Betreft : Omgevingsadvies externe veiligheid bestemmingsplan "Groot Holthuysen"

De Omgevingsdienst Regio Arnhem (ODRA) is door de gemeente Lingewaard gevraagd om te adviseren over het bestemmingsplan "Buitengebied Lingewaard, Groot Holthuysen". Het bestemmingsplan voorziet in het beheren, verstrekken en behouden van landschappelijke structuren van Landgoed Groot Holthuysen. Daarnaast wordt de voormalige manage getransformeerd naar vijf appartementen en in de voormalige kapschuur komt koffie- en theeschenkerij, een expositieruimte, fiets en containerberging en een werkplaats. Onderstaand de beoordeling externe veiligheid.

Figuur 1: Uitsnede provinciale risicokaart locatie Groot Holthuysen, geraadpleegd op 17 augustus 2020 (zwarte cirkel = ligging projectgebied).

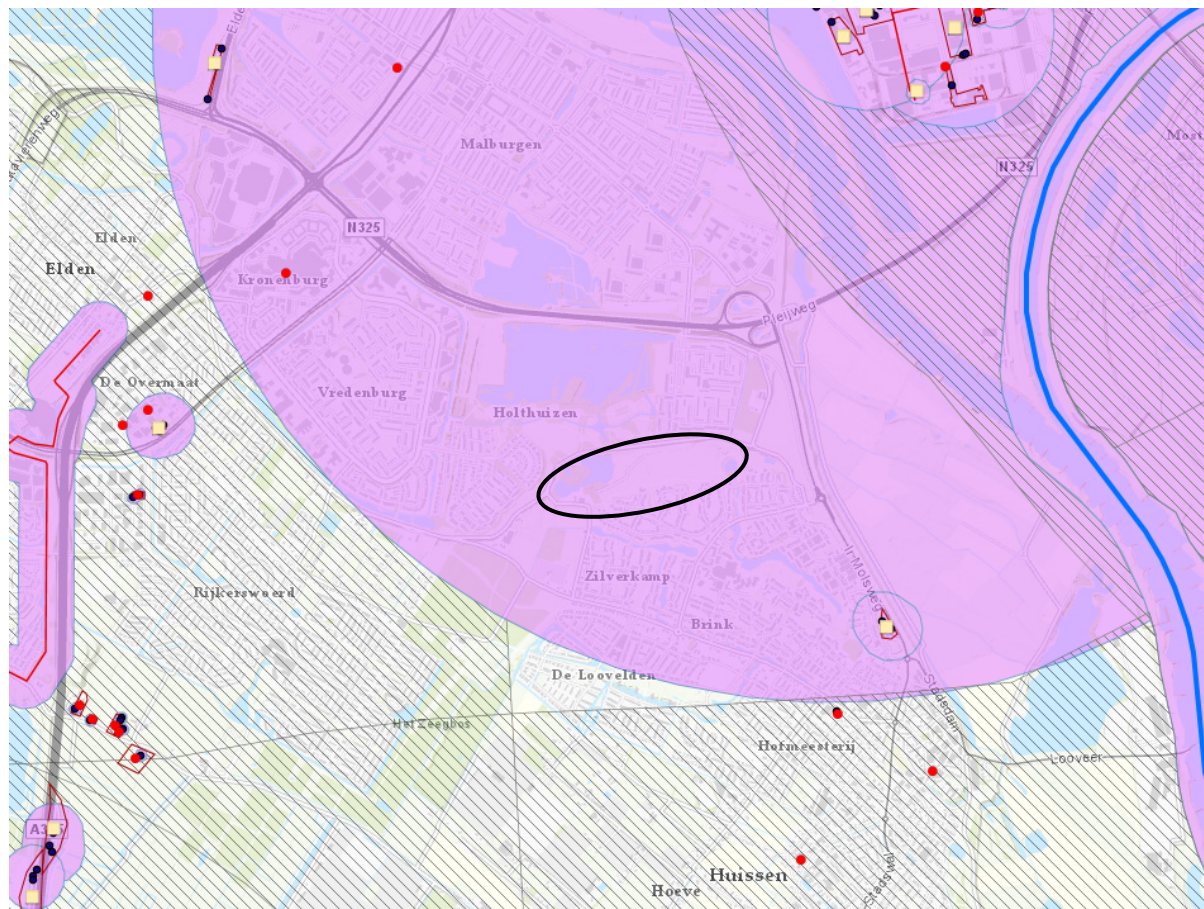
Het plangebied ligt buiten de plaatsgebonden risicocontour 10^{-6} van een Bevi inrichting, transportroute en hogedruk aardgastransportleiding. Dit vormt geen belemmering voor de realisatie van het project.

Het plangebied ligt in het invloedsgebied van de spoorlijn Arnhem – Zutphen en de inrichtingen Immori. Daarmee hebben wijzigingen in het invloedsgebied invloed op de hoogte van het groepsrisico. Doordat de afstand tussen het projectgebied en de spoorlijn Arnhem – Zutphen groter dan 200 meter is, heeft de wetgever aangegeven dat het groepsrisico alleen beperkt verantwoord hoeft te worden. Hierdoor hoeft niet de hoogte van het groepsrisico in beeld gebracht te worden, maar enkel de aspecten zelfredzaamheid en bestrijdbaarheid. Voor de inrichting Immori moet wel een volledige verantwoording groepsrisico opgesteld worden. Hiervoor moeten de volgende werkzaamheden worden verricht:

In de risicoinventarisatie ontbreekt de risicobron Immori en de spoorlijn Arnhem – Zutphen. Deze moet worden toegevoegd. Daarnaast is het invloedsgebied groepsrisico van de Neder-Rijn en IJssel geen 200 meter maar 35 meter. Dit komt omdat er enkel LF1 en LF2 gevaarlijke stoffen worden vervoerd.

De initiatiefnemer moet de paragraaf externe veiligheid aanvullen met de ontbrekende risicobronnen en het invloedsgebied aanpassen van Neder-Rijn en IJssel.
